福島第一原子力発電所 3 号機

新耐震指針に照らした耐震安全性評価

(中間報告) に関する補足説明資料

(コメント回答資料)

図 5-1 シュラウドサポート外形図

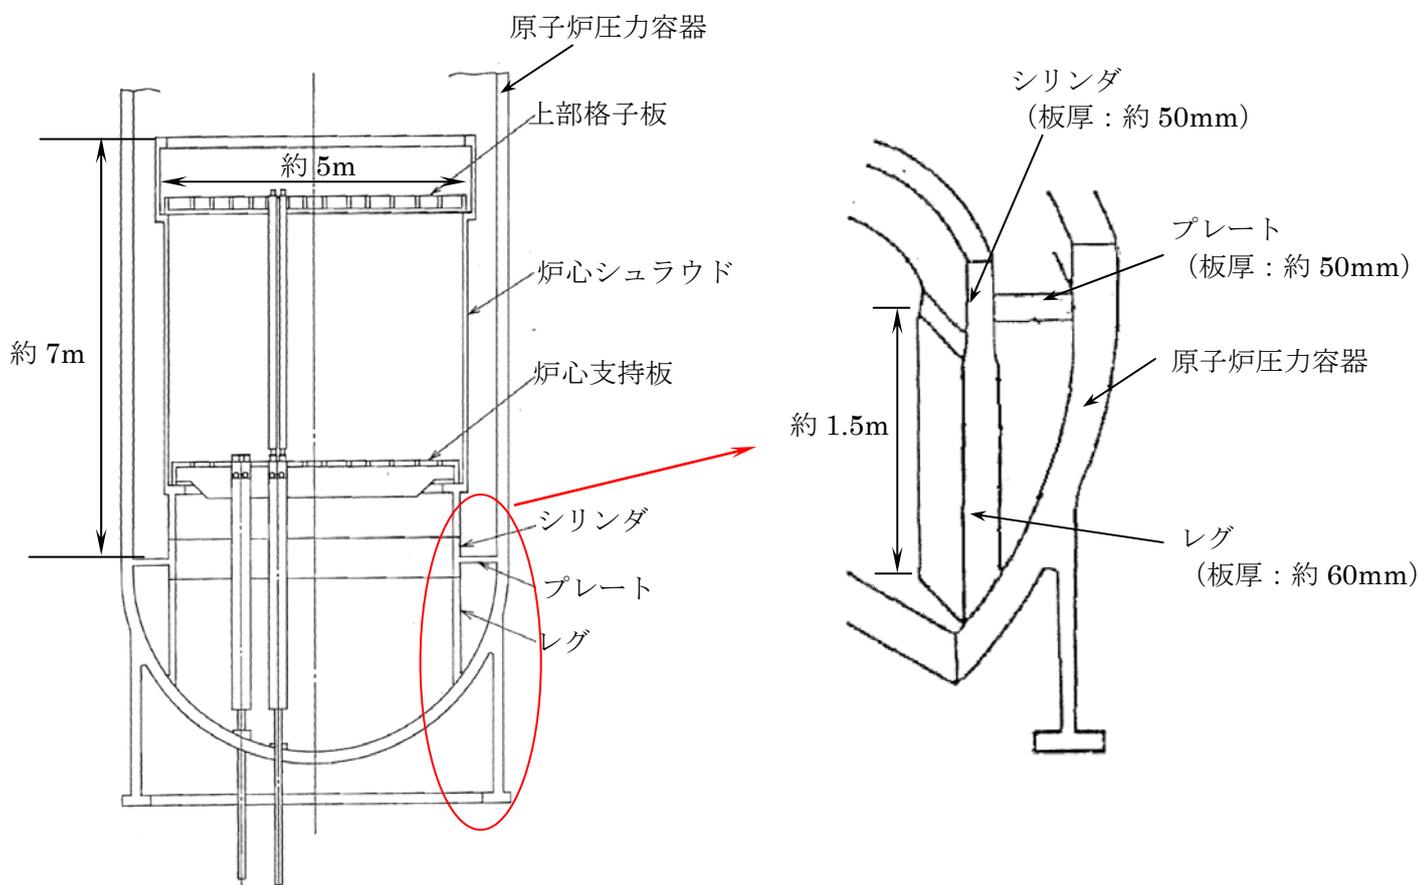
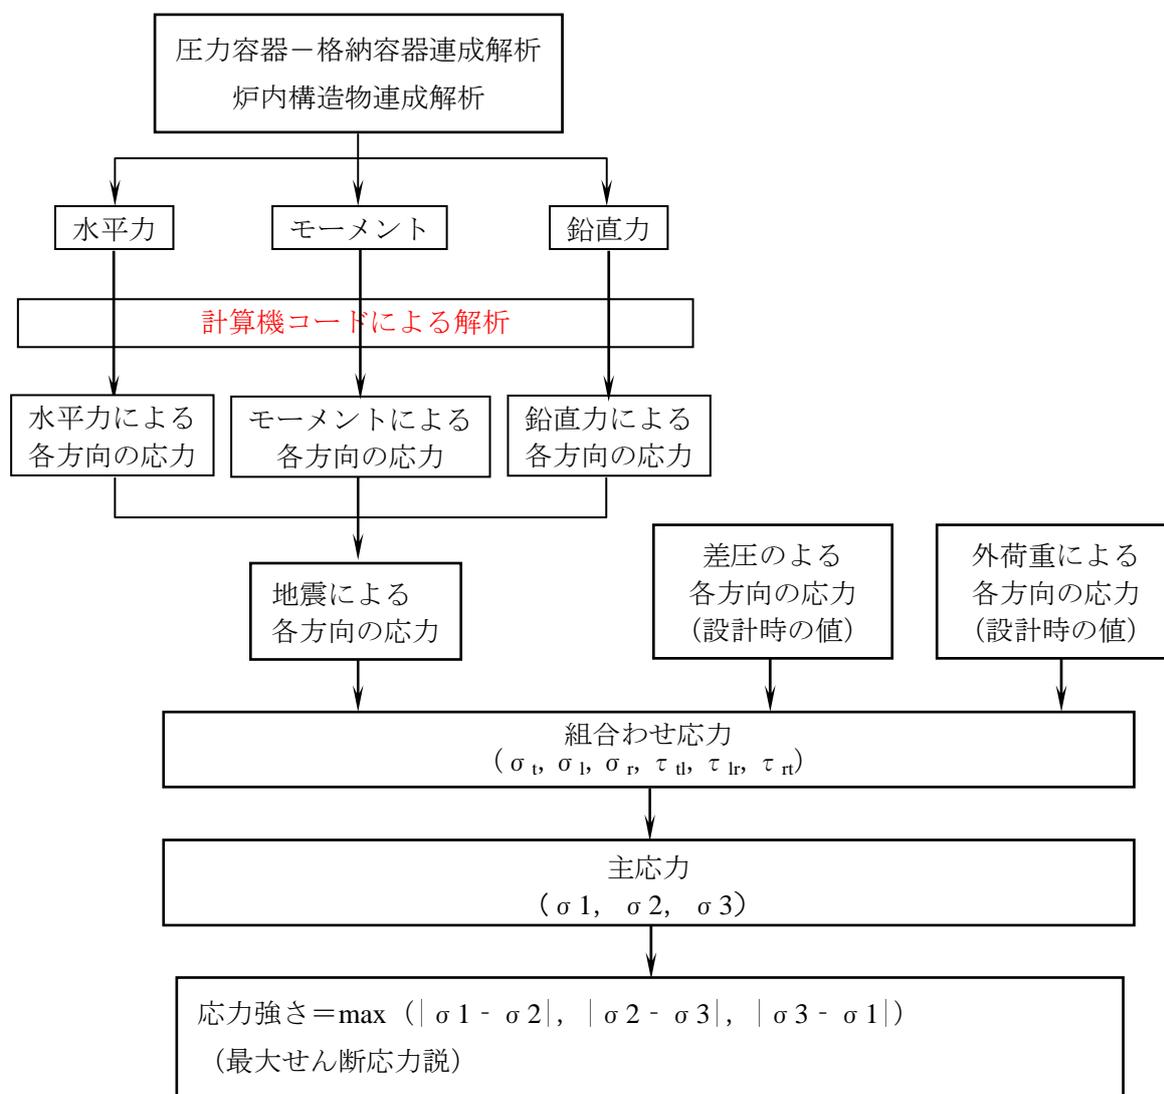
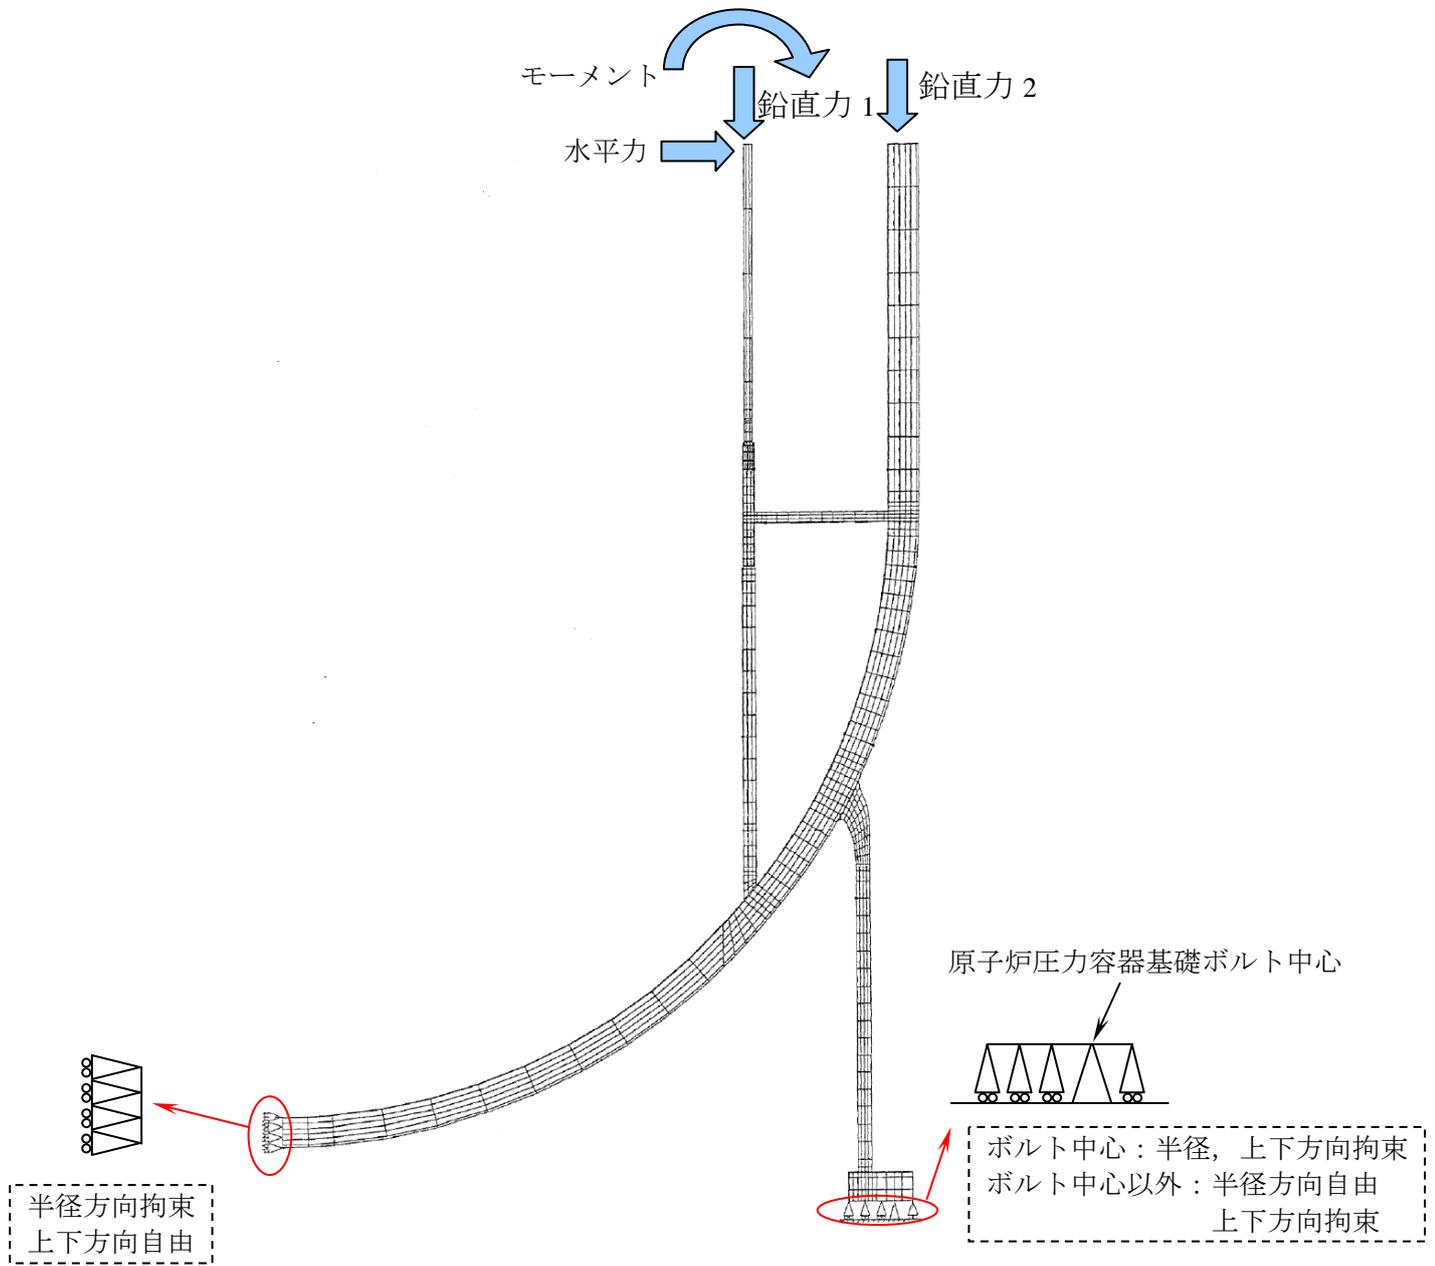
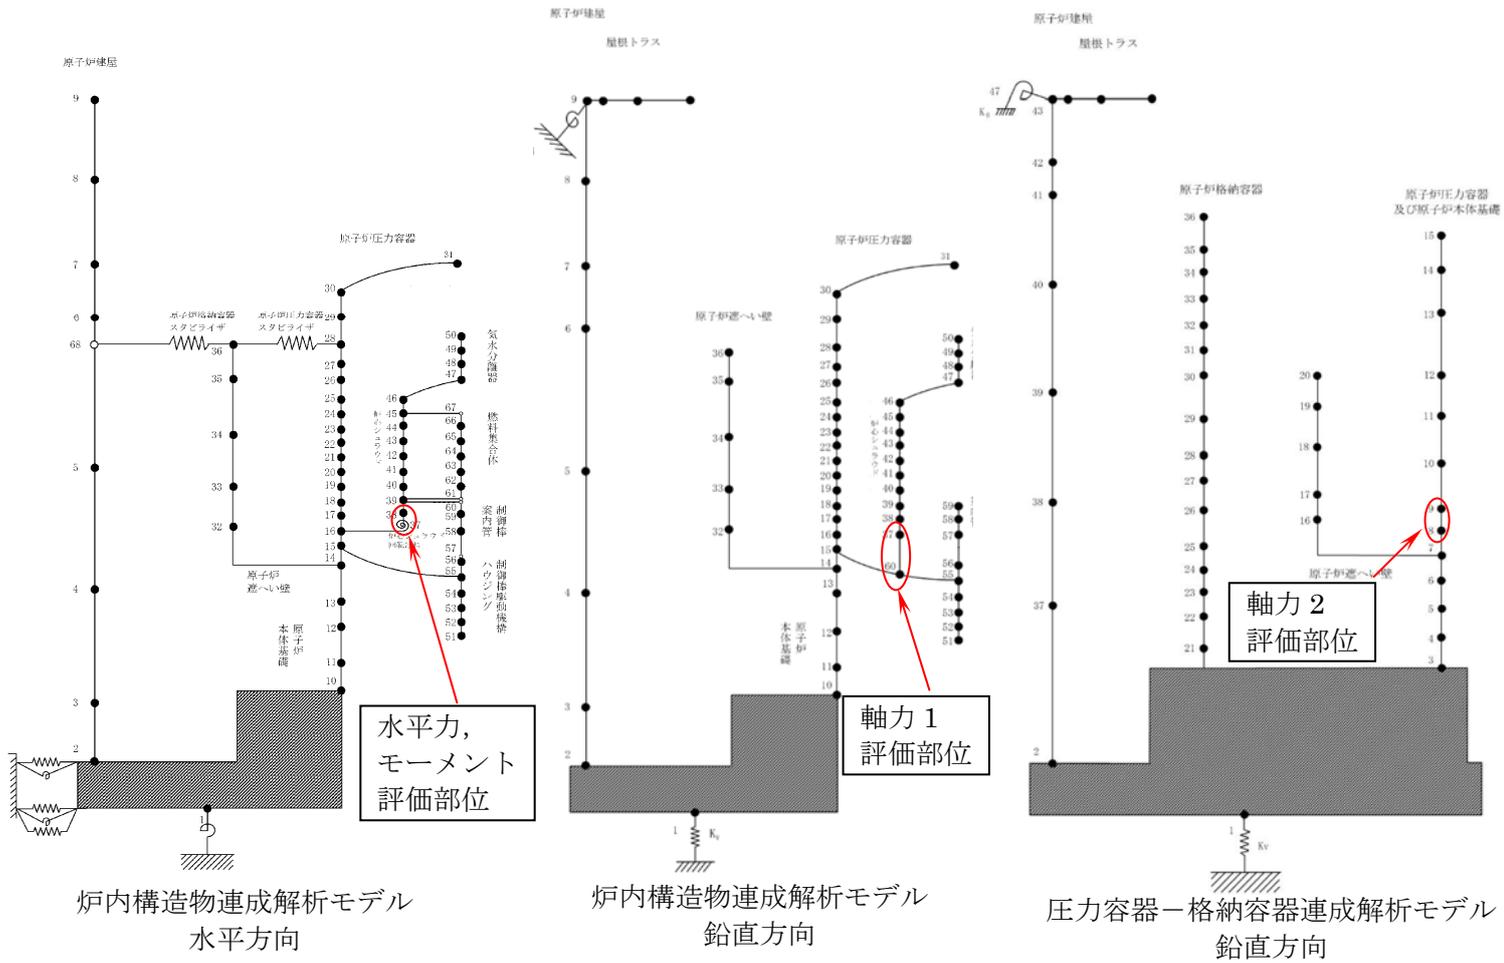
炉心支持構造物のシュラウドサポートレグの評価については、軸対称FEM解析により応力評価を実施していると思うが、解析条件の詳細や、応力評価結果をわかりやすく示すこと。

シュラウドサポートは原子炉圧力容器下部に設置されており、その上端で炉心シュラウドを支持している（図 5-1）。ここでは、シュラウドサポートレグの詳細評価（設計時と同様の評価）のプロセスについて一次一般膜応力を例に示す。

シュラウドサポートの評価は、水平力、モーメント、鉛直力を用いて計算機コードにより行なう。計算モデルを図 5-3 に示す。

水平力、モーメント、鉛直力は、シュラウドサポートにおいては炉内構造物連成モデルを用いて解析を行なうことで算出し、压力容器においては压力容器－格納容器連成モデルを用いて解析を行なうことで算出する。各連成モデル及び荷重評価部位を図 5-4 に、算出した水平力、モーメント、鉛直力を表 5-1 に示す。

計算機コードによる解析では、水平力による各方向の応力、モーメントによる各方向の応力、鉛直力による各方向の応力をそれぞれ算出し、それら全てを組み合わせることで地震による各方向の応力を算出する。地震による各方向の応力は、地震以外による各方向の応力と組み合わせ、応力強さを評価する。応力強さの算出について、表 5-2 に示す。

シュラウドサポートレグの評価結果を表 5-3 に示す。計算値は評価基準値以下であることを確認した。
